Avis délibéré de l’Autorité environnementale sur la création de la zone d’aménagement concertée (Zac) de Grigny 2 (91)

n°Ae : 2022-72

Avis délibéré n° 2022-72 adopté lors de la séance du 20 octobre 2022

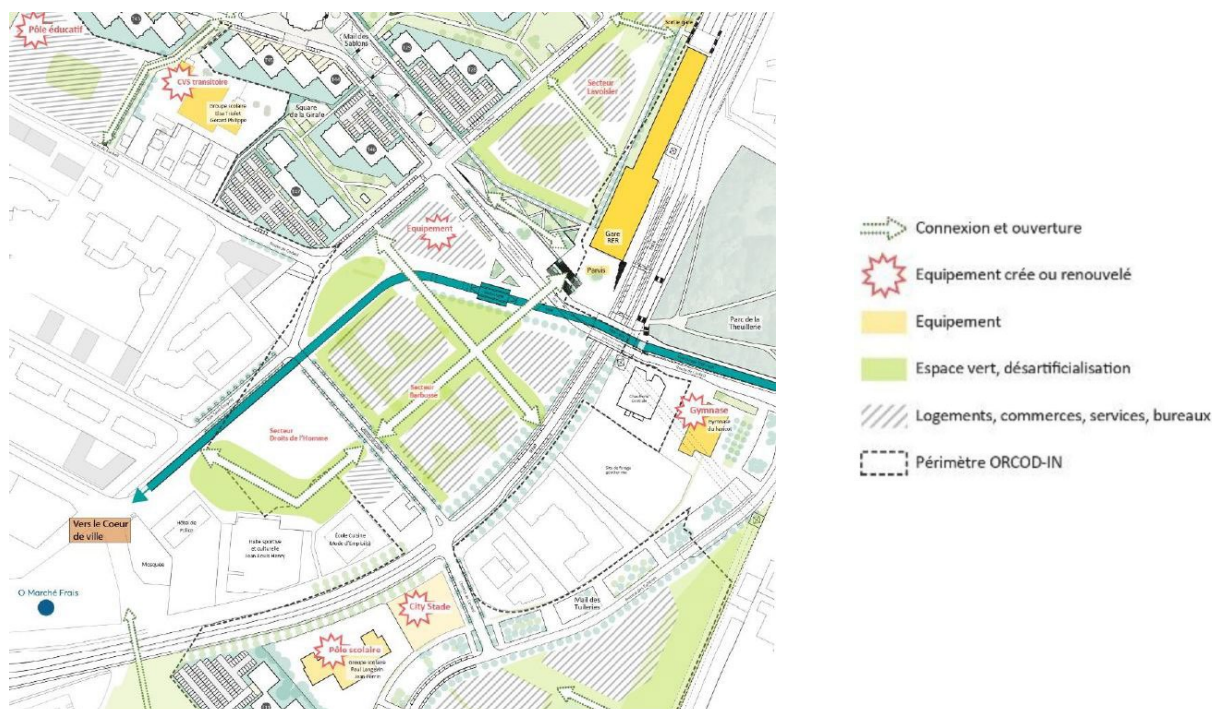
L'Ae recommande d'améliorer la présentation du projet en définissant en amont les différents secteurs et sous-secteurs mentionnés dans le dossier et en améliorant les liens entre les différentes parties de la présentation.

Figure 6 : Hypothèses d'aménagement du sous-secteur de La Folie suite aux conclusions de l'étude d'impact (Source : dossier)

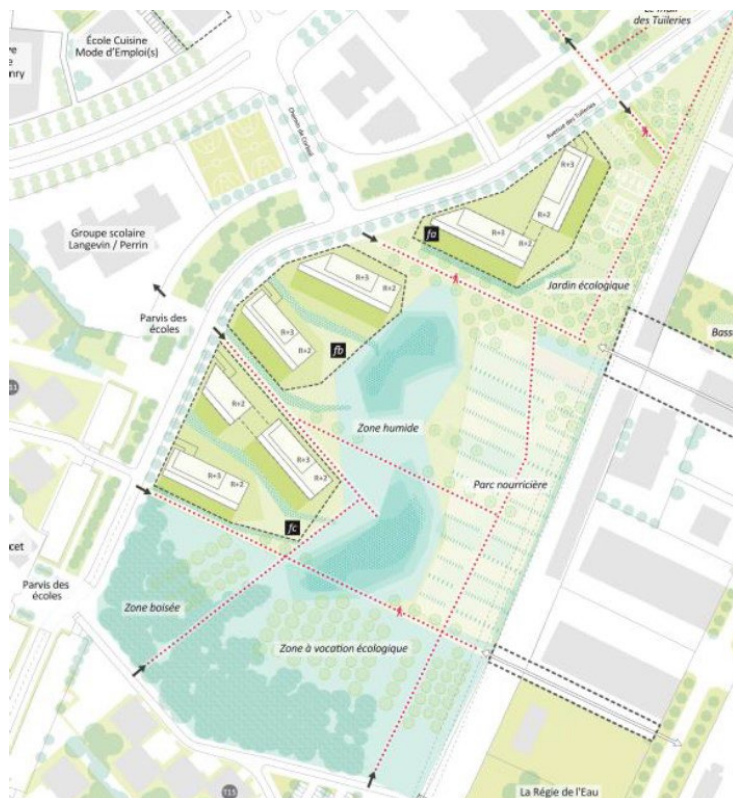
Le dossier précise que le projet dans cette zone a fait l'objet d'évolutions importantes pour tenir compte des enseignements de l'étude d'impact (en raison de la présence de zones humides et d'habitats d'espèces protégées) et du bilan de la concertation. Il était prévu dans une première version entre 16 000 m² et 23 000 m² de surface de plancher (SDP) pour les logements et 10 000 m² de SDP d'activité. Le dossier ne précise pas les surfaces de logement et d'activité envisagées au sein du secteur suite aux modifications apportées.

Figure 7 : hypothèses d'aménagements prises en compte pour la réalisation des études de trafic et acoustique (à gauche : plan du projet à terme avec en violet les aménagements et entourés en orange les bâtiments neufs ; à droite : infrastructures nouvelles, en rouge)

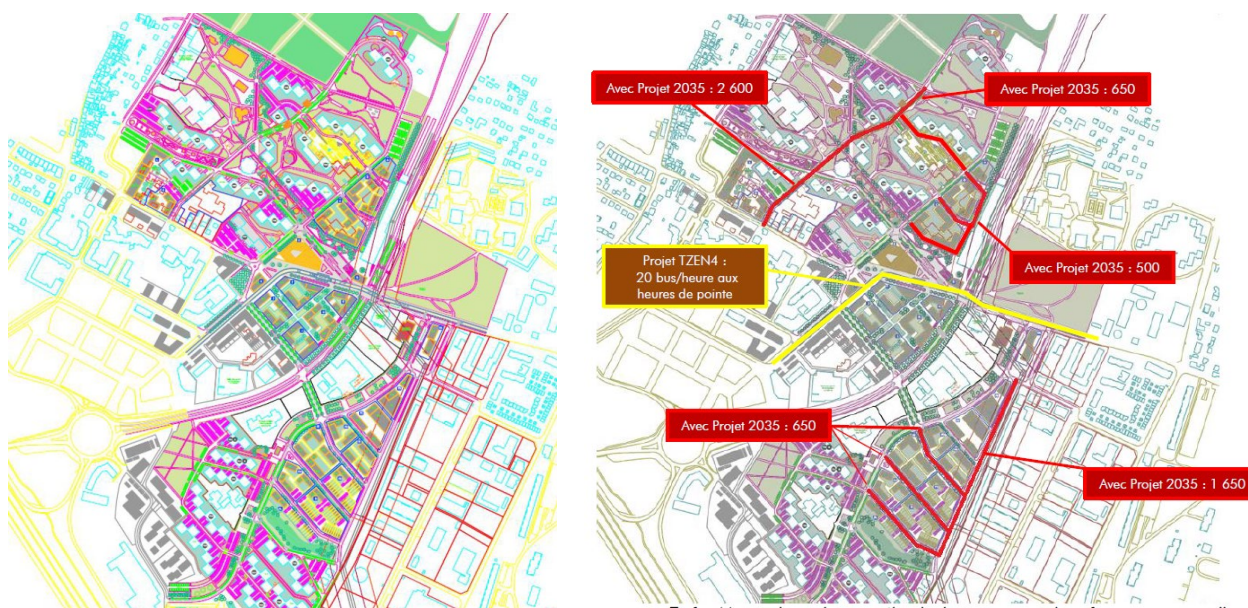
Afin de renseigner sur le dernier état connu de la programmation, le dossier devrait être complété par une présentation claire des modifications envisagées pour le réseau de voirie et par une description, aussi précise que possible, de la localisation des nouvelles constructions.

L'Ae recommande d'améliorer la présentation des modifications envisagées pour le réseau de voirie et par une description aussi précise que possible de la localisation des nouvelles constructions.
